**Forum mondial de l'harmonisation des
Règlements concernant les véhicules****188^e session**

Accord de 1958 :**Examen de projets d'amendements à des Règlements ONU
existants, soumis par le GRSP****Proposition de complément 8 à la série 02 d'amendements
au Règlement ONU n° 129 (Systèmes améliorés
de retenue pour enfants)****Communication du Groupe de travail de la sécurité passive***

Figure 1

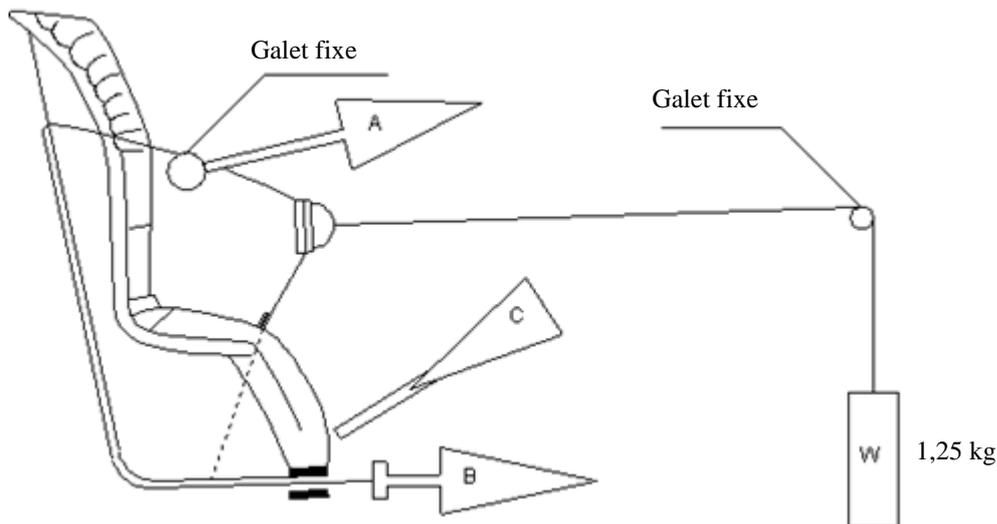
Annexe 15, lire :

« Annexe 15

Méthode de conditionnement des tendeurs

Conditionnement des tendeurs montés directement sur le système amélioré de retenue pour enfants

1. Conditionnement des tendeurs montés directement sur le système amélioré de retenue pour enfants (fig. 1)
 - 1.1 Mode opératoire
 - 1.1.1 La sangle étant placée dans la position de référence définie au paragraphe 7.2.6.1 du présent Règlement, extraire au moins 50 mm de sangle du harnais intégré en tirant sur l'extrémité libre de la sangle.

- 1.1.2 Fixer l'extrémité tendeur du harnais intégré au dispositif de traction A.
 - 1.1.3 Actionner le tendeur C et extraire au moins 150 mm de sangle dans le harnais intégré. Cette longueur représente la moitié d'un cycle et place le dispositif de traction A dans la position d'extraction maximale de la sangle.

- 1.1.4 Raccorder l'extrémité libre de la sangle au dispositif de traction B.
 - 1.2 Le cycle se compose des phases suivantes :
 - 1.2.1 Tirer la sangle avec le dispositif B sur au moins 150 mm alors que le dispositif A n'exerce pas de tension sur le harnais intégré.

- 1.2.2 Actionner le tendeur (C) et exercer une traction avec le dispositif A alors que le dispositif B n'exerce pas de tension sur l'extrémité libre de la sangle.

- 1.2.3 En fin de course, mettre le tendeur hors fonction.
- 1.2.4 Répéter le cycle comme prescrit au paragraphe 6.7.2.7 du présent Règlement.

Figure 2

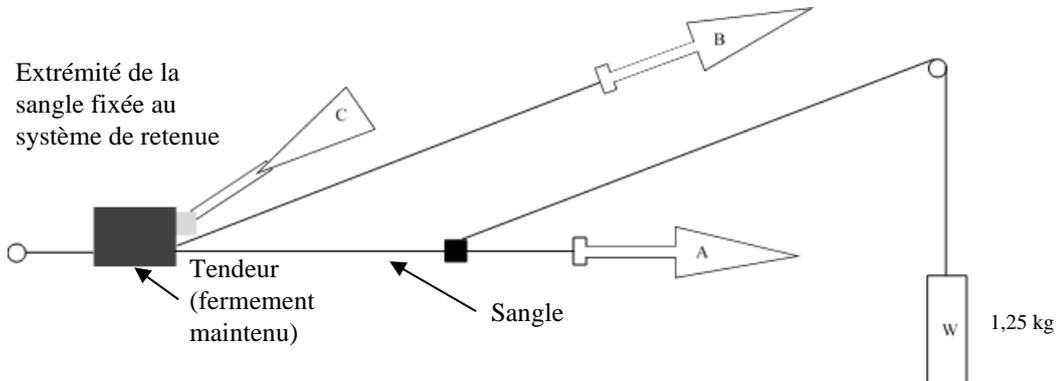
Conditionnement des tendeurs montés sur une sangle (non directement montés sur le système amélioré de retenue pour enfants)

2. Conditionnement des tendeurs montés sur une sangle (non directement montés sur le système amélioré de retenue pour enfants) (fig. 2)
- 2.1 Mode opératoire

- 2.1.1 Fixer fermement le tendeur.
- 2.1.2 La sangle étant placée dans la position de référence définie au paragraphe 7.2.6.2, extraire au moins 50 mm de sangle à travers le tendeur en tirant sur l'extrémité libre de la sangle.

- 2.1.3 Fixer l'extrémité tendeur de la sangle au dispositif de traction A.
- 2.1.4 Actionner le tendeur (C) et extraire au moins 150 mm de sangle à travers le tendeur. Cette longueur représente la moitié d'un cycle et place le dispositif de traction A dans la position d'extraction maximale de la sangle.

- 2.1.5 Raccorder l'extrémité libre de la sangle au dispositif de traction B.
- 2.2 Le cycle se compose des phases suivantes :
- 2.2.1 Tirer la sangle avec le dispositif B sur au moins 150 mm alors que le dispositif A n'exerce pas de tension sur la sangle.

- 2.2.2 Actionner le tendeur (C) et exercer une traction avec le dispositif A alors que le dispositif B n'exerce pas de tension sur l'extrémité libre de la sangle.

- 2.2.3 En fin de course, mettre le tendeur hors fonction.
- 2.2.4 Répéter le cycle comme prescrit au paragraphe 6.7.2.7 du présent Règlement ».
